原管発官 R2 第 223 号
令和 2 年 12 月 9 日

設計及び工事計画変更認可申請書
(柏崎刈羽原子力発電所第 7 号機の設計及び工事の計画の変更)

本設計及び工事計画変更認可申請書は、「柏崎刈羽原子力発電所第 7 号機 設計及び工事計画認可申請書本文及び添付書類」（令和 2 年 10 月 14 日付け原規規発第 2010147 号にて認可）についての変更認可申請である。

令和 2 年 10 月 14 日付け原規規発第 2010147 号にて認可された設計及び工事の計画において、以下のとおり変更を行う。

工事計画認可申請		第9-3-2-4-2-1図
柏崎刈羽原子力発電所第7号機		
名 称	その他発電用原子炉の附属施設のうち 火災防護設備のうち消火設備 (二酸化炭素消火設備)の構造図	
	用	
	二酸化炭素ボンベ	
	東京電力ホールディングス株式会社

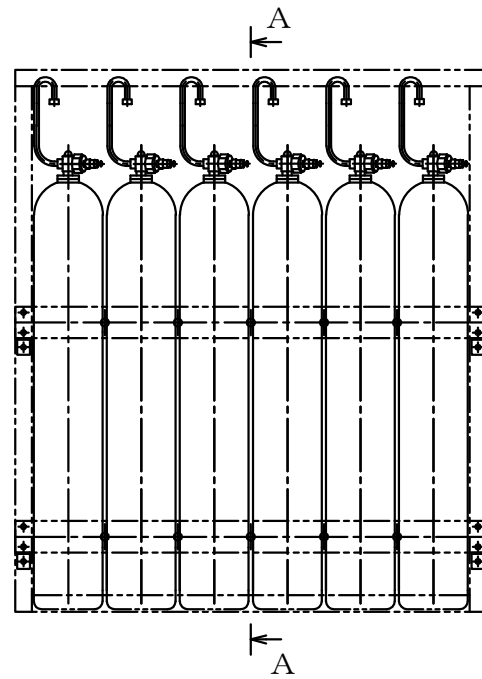
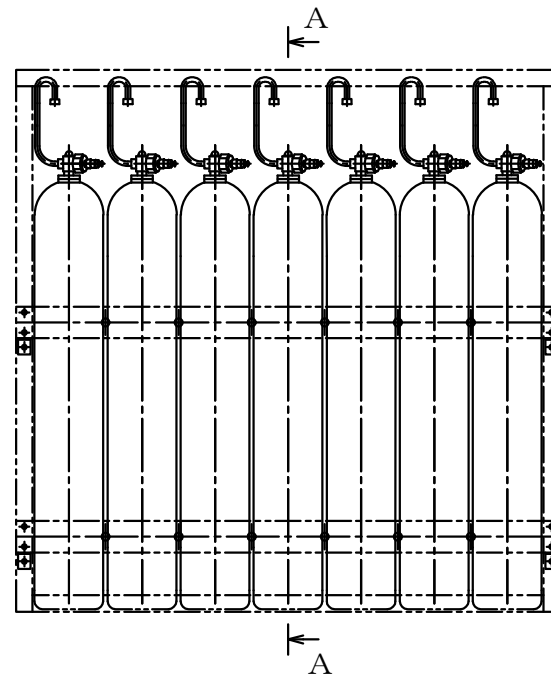
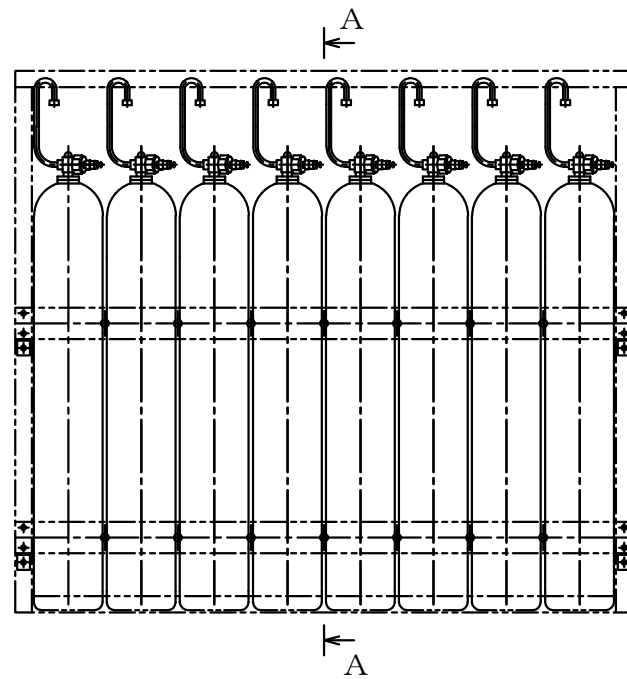
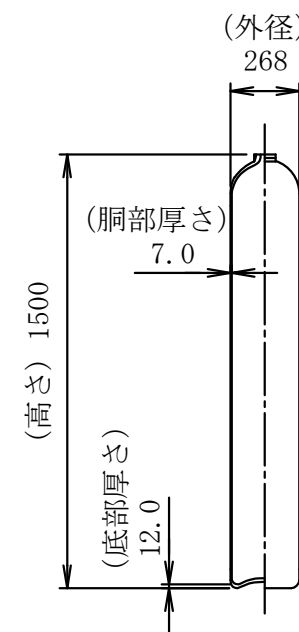
1. 放射線管理施設のうち換気設備の 5 号機原子炉建屋内緊急時対策所（対策本部）可搬型陽圧化空調機（ファン）（6, 7 号機共用）、5 号機原子炉建屋内緊急時対策所（待機場所）可搬型陽圧化空調機（ファン）（6, 7 号機共用）及び 5 号機原子炉建屋内緊急時対策所（対策本部）可搬型外気取入送風機（6, 7 号機共用）について、原子力規制委員会設置法の一部の施行に伴う関係規則の整備に関する規則の施行に際し、既に施設に着手していた工事において設置した設備の出力を踏まえ、空調機の前動機の前出力を変更する。
2. その他発電用原子炉の附属施設のうち火災防護設備のうち消火設備の二酸化炭素消火設備二酸化炭素ボンベ及び中央制御室床下フリーアクセスフロア消火設備ハロゲン化物ボンベについて、原子力規制委員会設置法の一部の施行に伴う関係規則の整備に関する規則の施行に際し、既に施設に着手している工事における設備の寸法を踏まえ、ボンベの寸法を変更する。

変 更 前		変更後		
名 称				 二酸化炭素ボンベ		変更なし		
種 類		—		鋼製容器				
容 量		ℓ/個		68 以上 (68*)				
最 高 使 用 圧 力		MPa		10.8				
最 高 使 用 温 度		℃		40				
主 要 寸 法	外 径		mm		270*		268*	
	高 さ		mm		1500*			
	胴 部 厚 さ		mm		5.9 以上 (7.0*)			
	底 部 厚 さ		mm		12.0 以上 (12.0*)			
材 料			—		マンガン鋼			
個 数			—		21			
取 付 箇 所	系 統 名		—		消火系			変更なし
	設 置 床		—		原子炉建屋 T.M.S.L. 18100mm			
	溢 水 防 護 上 の 区 画 番 号		—		—			
	溢 水 防 護 上 の 配 慮 が 必 要 な 高 さ		—
